**Licitación 02 /2026**  
**CIRCULAR ACLARATORIA CON CONSULTA 02**  
**REHABILITACION INTEGRAL TEATRO VERDI – ETAPA 01**

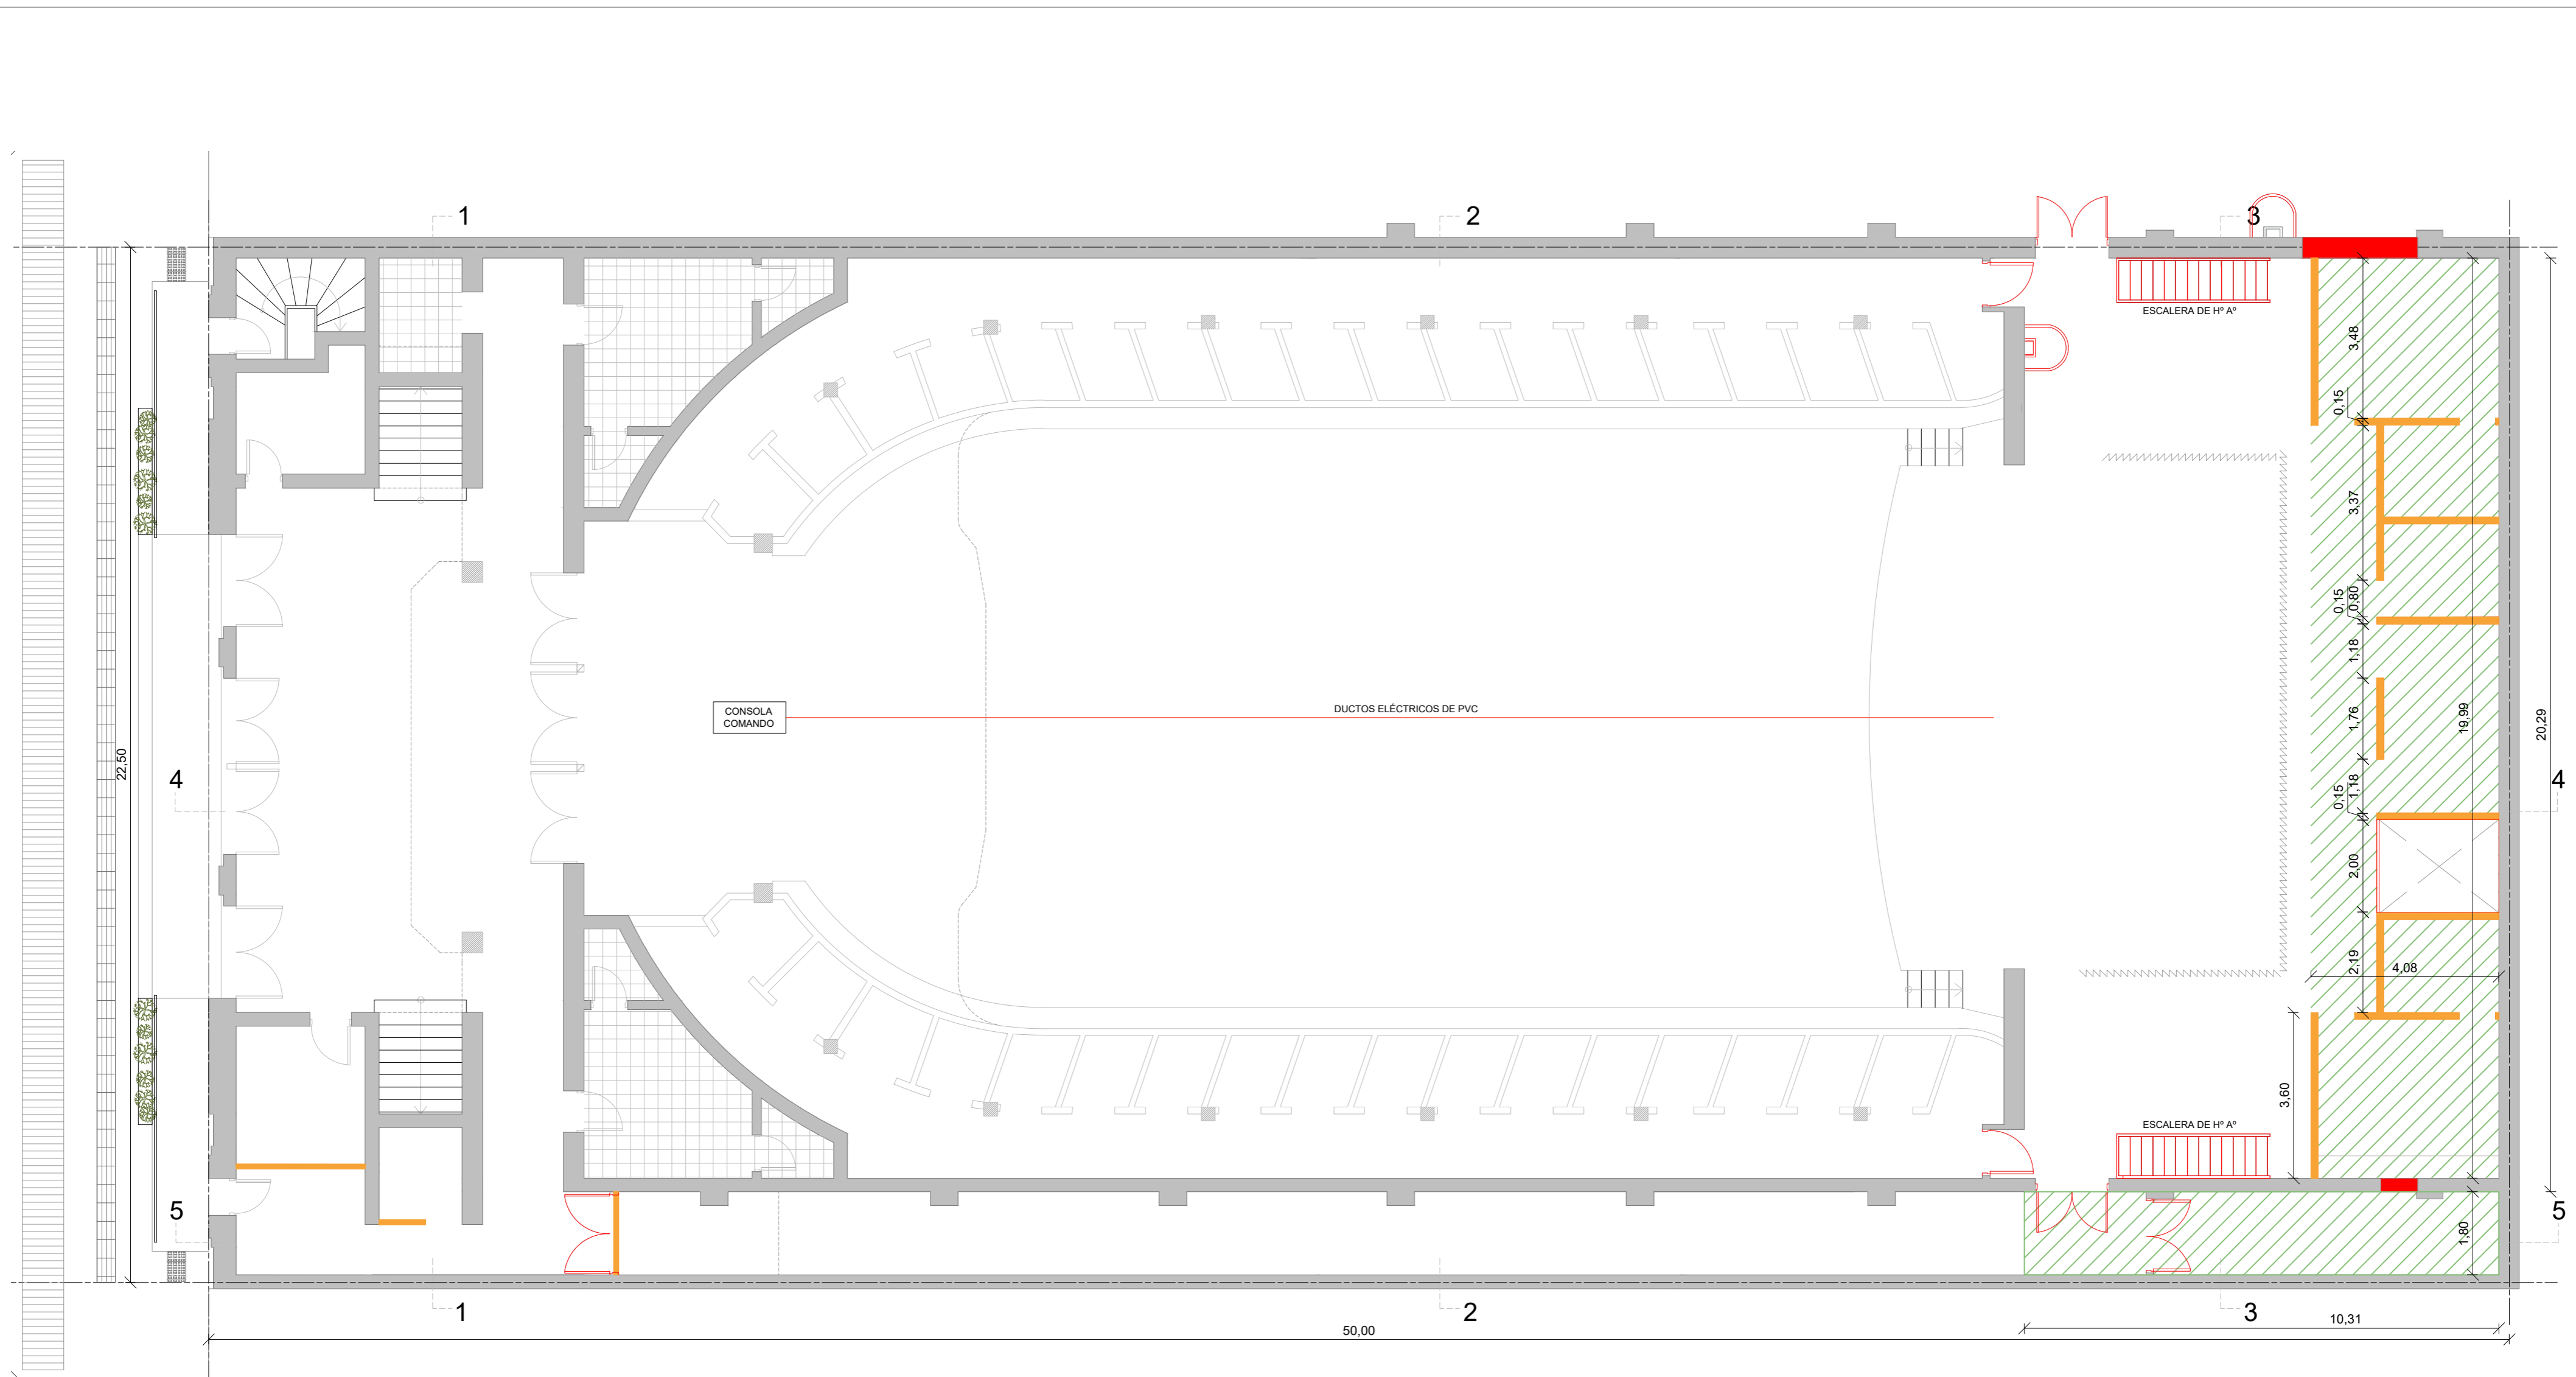
a- Plataforma técnica AAC completa: planos o si no hay datos, ubicación y peso de los equipos que debe soportar para cálculo estructural.

b-Entrepiso metálico camarines: ¿es lo mismo que el piso del escenario? Datos sobre tipo de material de revestimiento superior e inferior de la estructura metálica. Para su cálculo, ¿hay que tener en cuenta solamente el peso de personas y/o equipos de sonido o habría refuerzos en lugares determinados como ser los contrapesos de los telones o equipos especiales si los hubiere.?

c-Cubierta de circulación técnica completa: datos de dimensiones, ubicación y carga que debe soportar para su cálculo.

d-Estructura soporte iluminación escenario: cargas de equipos que debería soportar para su cálculo. Peso del telón para cálculo de viga soporte telón.

*a-Ver respuesta 1. Los equipos estimados, sujetos a verificación de calculo son: una unidad de 220kg, dos unidades de 300 kg cada una y una unidad de 420kg.*

*b-Ver respuesta 2.*

*c-Ver Planos ESTRUCTURA-E-TV.01 a ESTRUCTURA- E-TV.06- V1*

*d- Ver Planos ESTRUCTURA-E-TV.01 a ESTRUCTURA-E-TV.06- V1*

A-TV.02 - V1

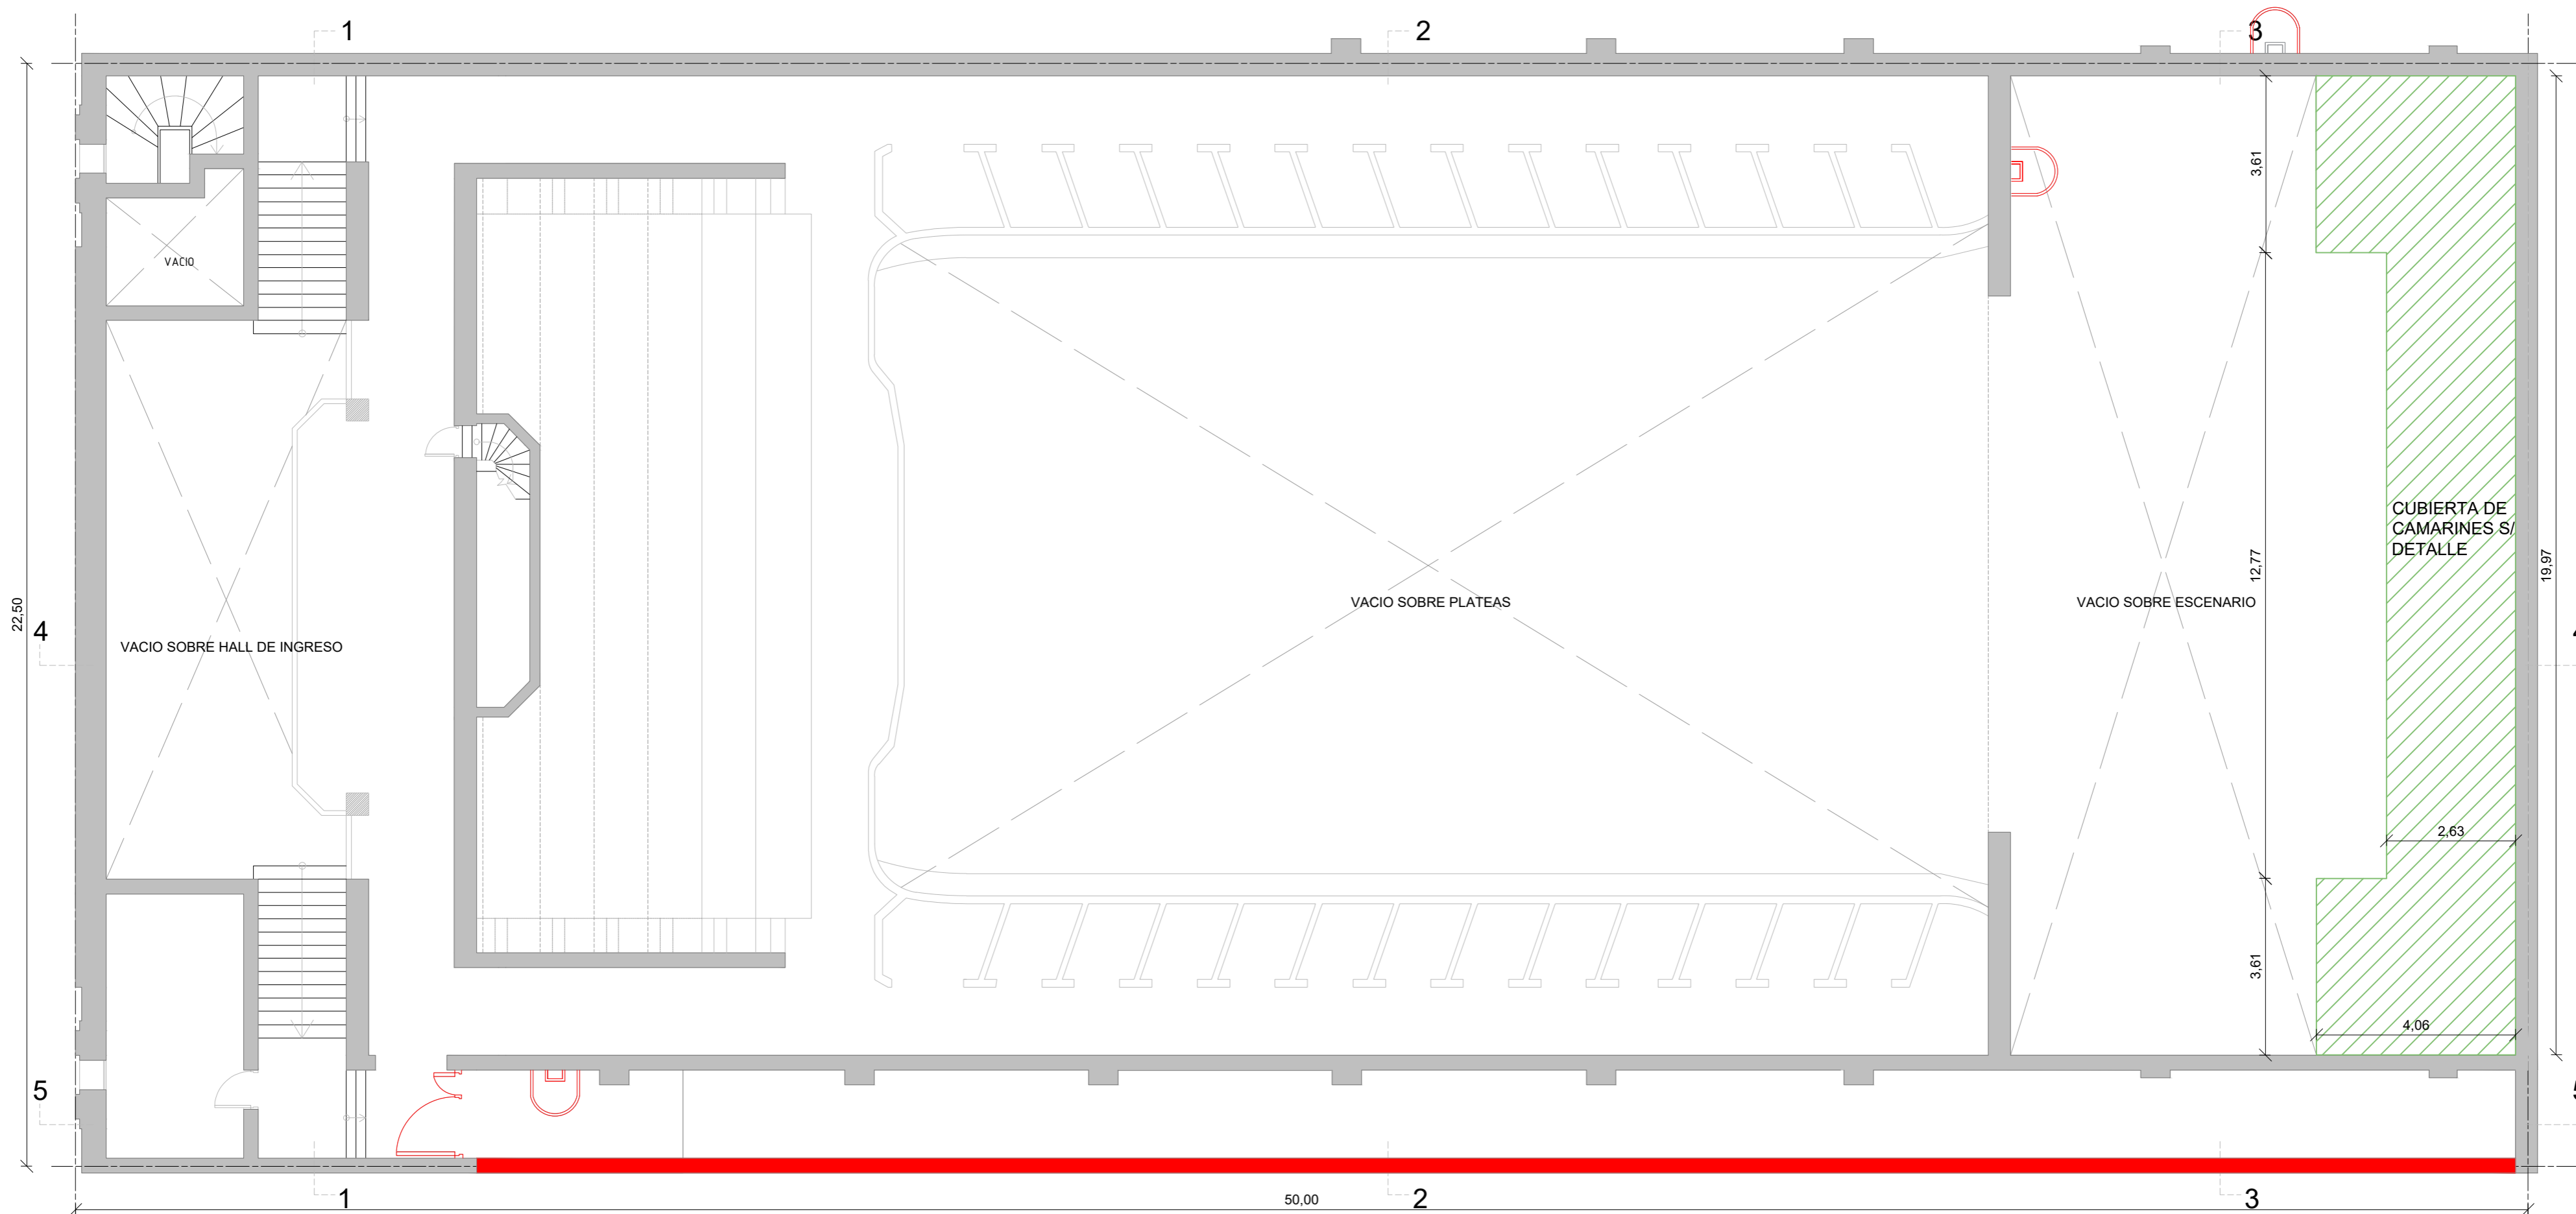
En relación al ítem 6.7: "Entrepiso y Cubierta metálica en camarines", solicitamos se sirva aclarar la ubicación exacta de intervención, ya que en la documentación gráfica (planos de planta) no se identifica con precisión el sector donde debe ejecutarse dicho trabajo.

Asimismo, y en función de lo anterior, no es posible determinar la superficie (m<sup>2</sup>) correspondiente, lo cual resulta necesario para una correcta cotización.

*Ver plano DC-TV.04, DC-TV.0 y DC-TV.07. Se adjuntan planos aclaratorios A-TV.02- V1 y A-TV.03- V1*

E-TV.01 - V1

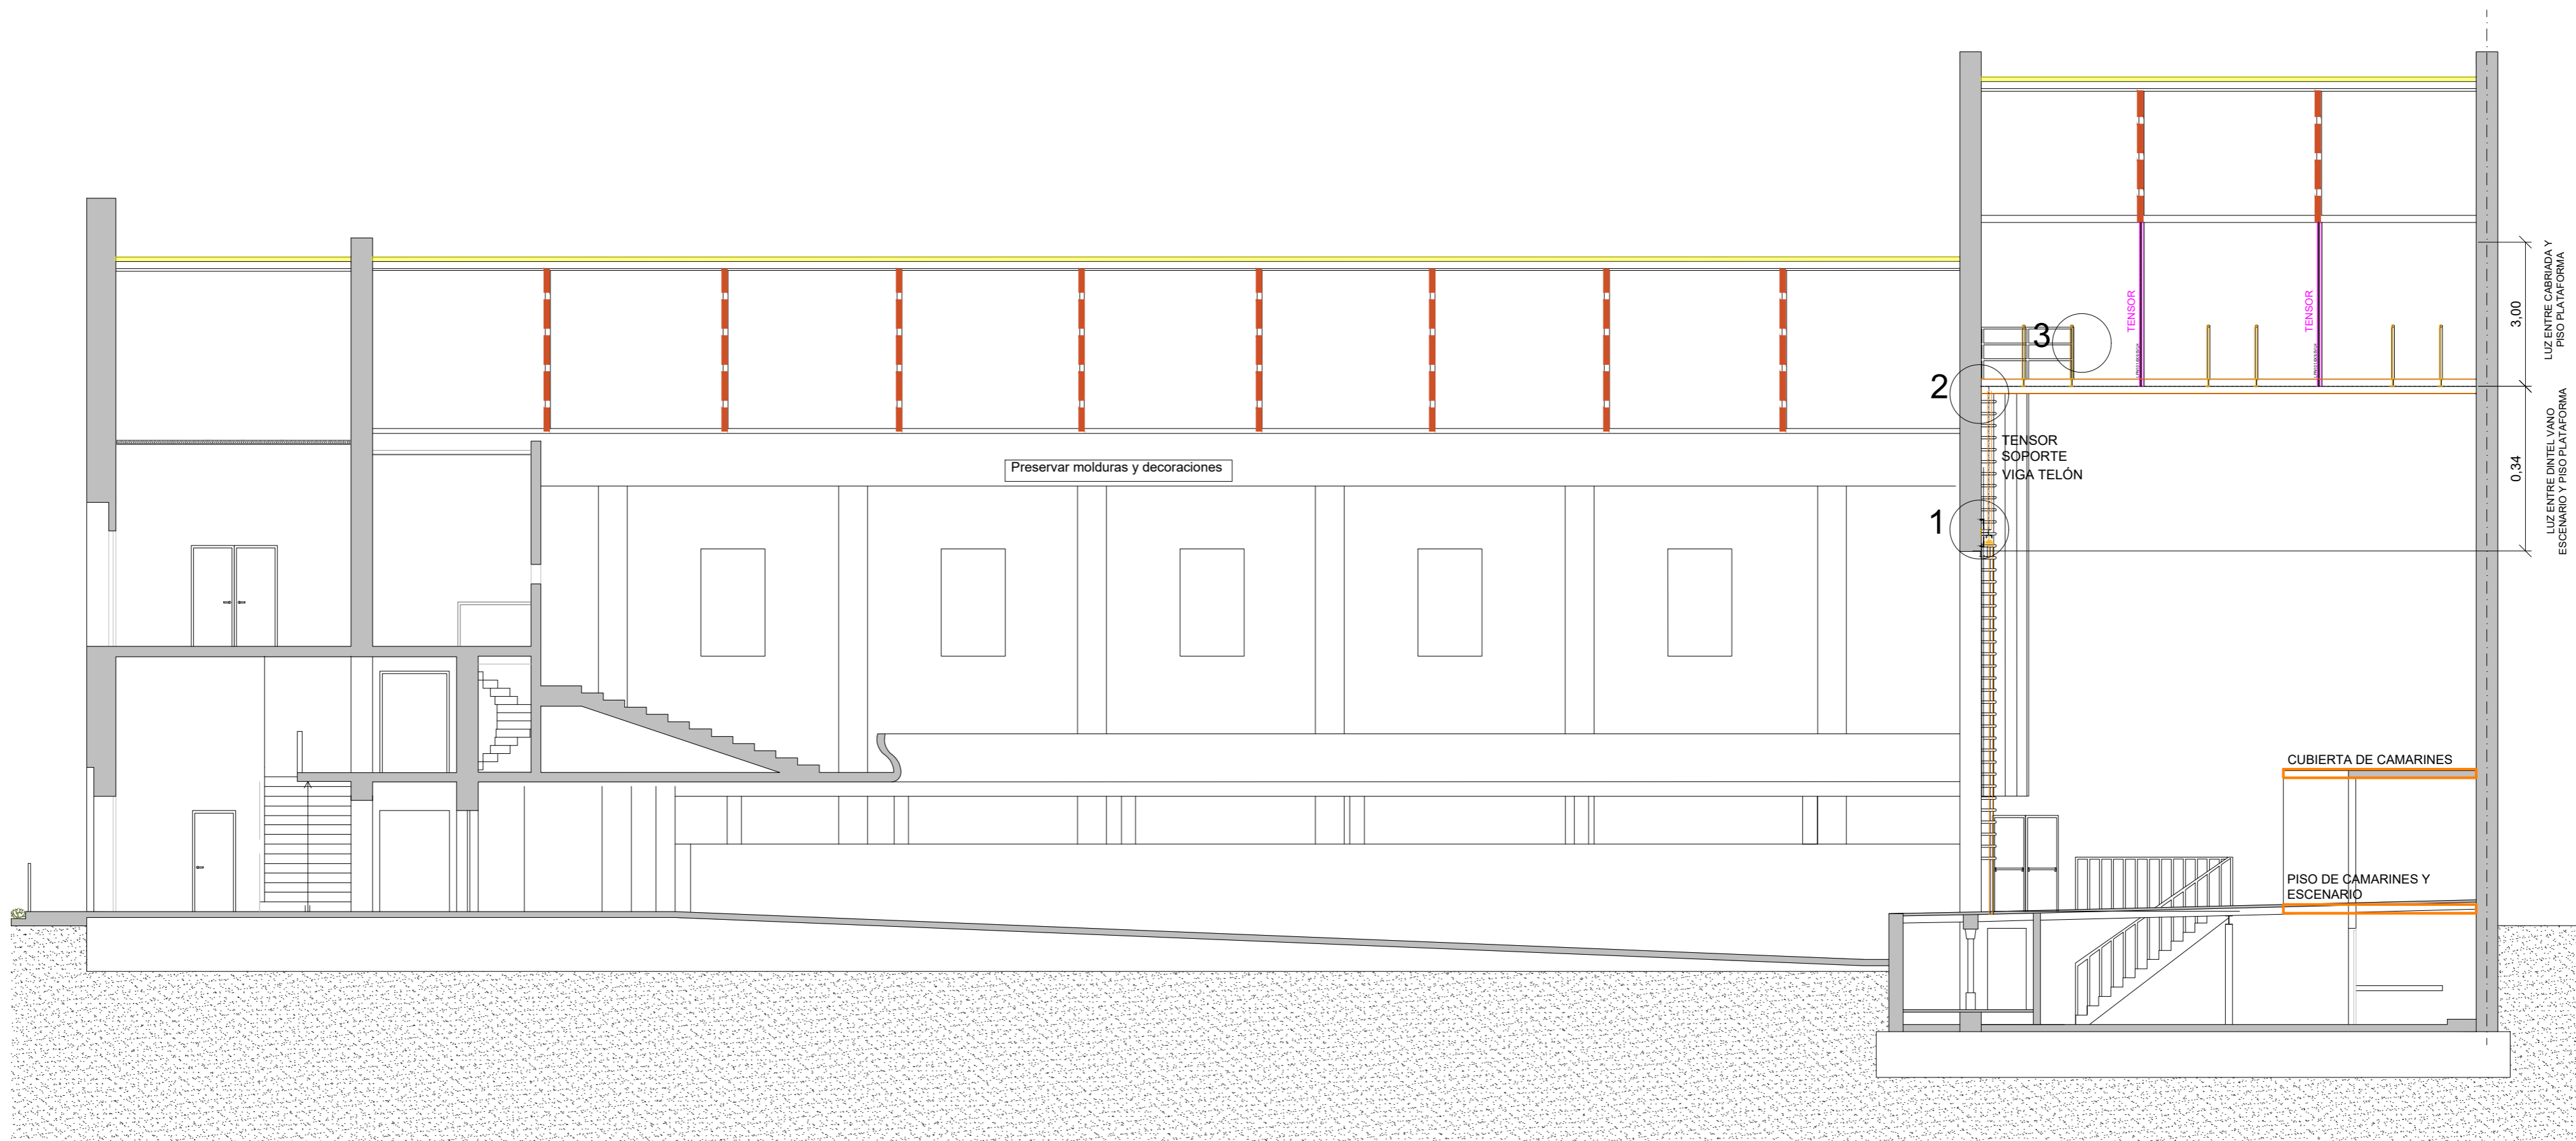
En referencia a la licitación de la obra: “Rehabilitación integral Teatro Verdi. Etapa 1 - Venado Tuerto” solicito aclarar algunas dudas con respecto a losa premoldeada de hormigón. Item 05.1: Losa premoldeada - Mini Losa Hueca - Incluye capa de compresión. Equipos de AA.

No tengo un detalle de la losa y en los planos no se tienen medidas ni especificaciones. En ese sentido, no cuento con las dimensiones ni el espesor requerido para poder cotizarla.

*El sector a ejecutar la losa puede ver es el plano E-TV.06, identificado con la letra L, en el plano A-TV.05 con un texto que lo identifica, y en el plano E-TV.01, en el CORTE TRANSVERSAL 1-1. En el plano D-TV.06 se observa el sector de cubierta metálica a retirar para dar lugar a la losa, que deberá ser calculada para albergar los equipos de AA que se colocaran a futuro. Se adjuntan planos aclaratorios E-TV.01- V1 y E-TV.06- V1*
